OGGETTO: [ID 9242]: Valutazione preliminare ai sensi dell'art. 6, c. 9 del D. Lgs. 152/2006. Progettazione degli interventi di upgrading del piazzale scalo del P.M. Alice Castello lungo la linea ferroviaria AV Torino-Milano. Nota tecnica.

Oggetto della richiesta di valutazione preliminare

Figura 3: Planimetria di progetto su ortofoto, in bianco gli interventi oggetto di valutazione preliminare (Fonte: Lista di controllo)

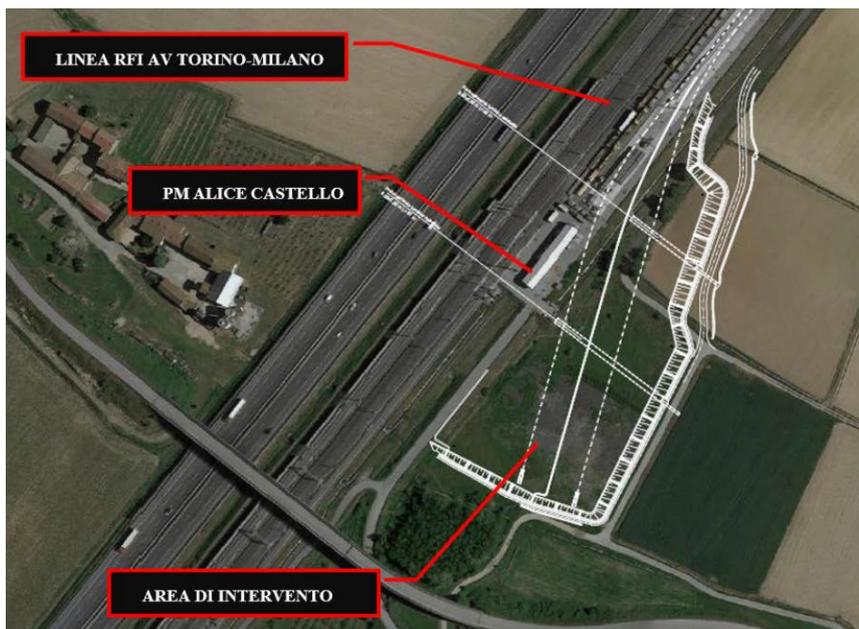
- allargamento del rilevato del piazzale esistente, per consentire l'allungamento dei binari tronchi;
- deviazione della strada vicinale;
- prolungamento dei due tombini scatoari ubicate alla pk. 38+619 e 38+697;
- ricucitura del reticolo idraulico superficiale (idraulica di piattaforma e rete irrigua);
- installazione dei binari ferroviari.

Figura 5: Stralcio planimetrico rappresentativo dello spostamento della viabilità e fosso di guardia esistenti (Fonte: Lista di controllo)

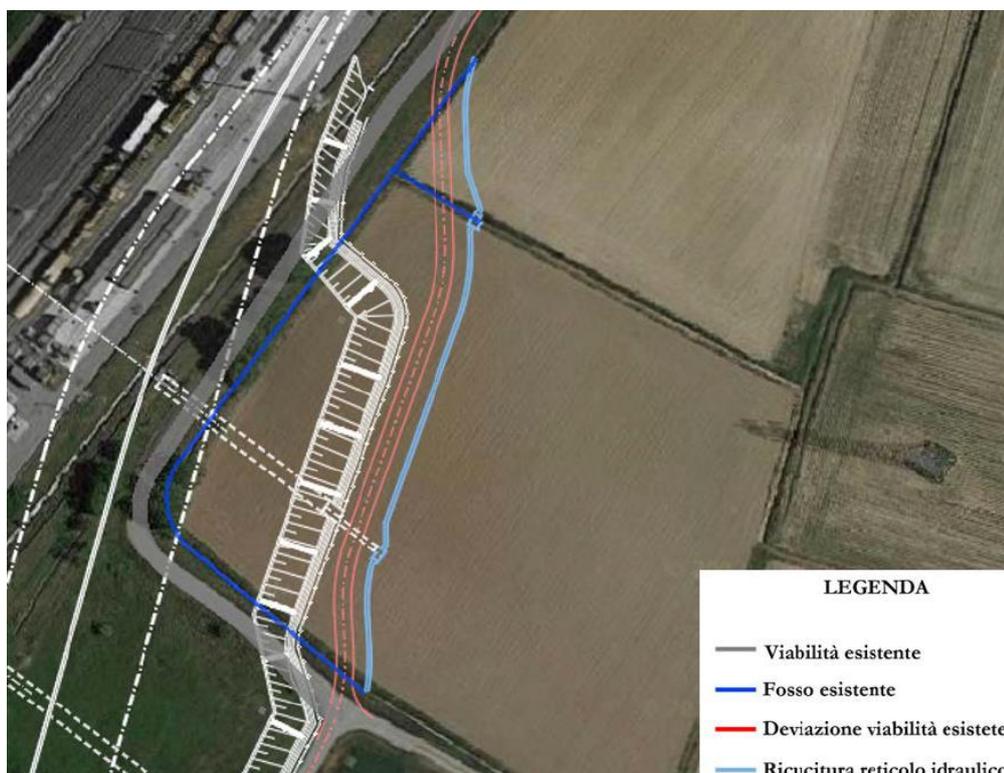
Con riferimento agli interventi di allargamento del rilevato del piazzale esistente, necessario per consentire l'allungamento dei binari tronchi, nella Lista di controllo il proponente riporta che il rilevato ha un'altezza media di circa 4,00 m rispetto al piano campagna, un'estensione in pianta di 1,5 ha e si allinea altimetricamente al rilevato esistente, affiancandosi all'attuale posto P.M. La volumetria del rilevato è pari a circa 65.000 mc e sarà costruito con materiale idoneo per la formazione di rilevati ferroviari che saranno approvvigionati da cave di prestito. I materiali di scotico saranno riutilizzati per il rivestimento esterno delle scarpate del nuovo rilevato.

Per consentire l'allargamento del rilevato è necessario la deviazione della viabilità locale interferente e la ricucitura del reticolo idraulico superficiale esistente.
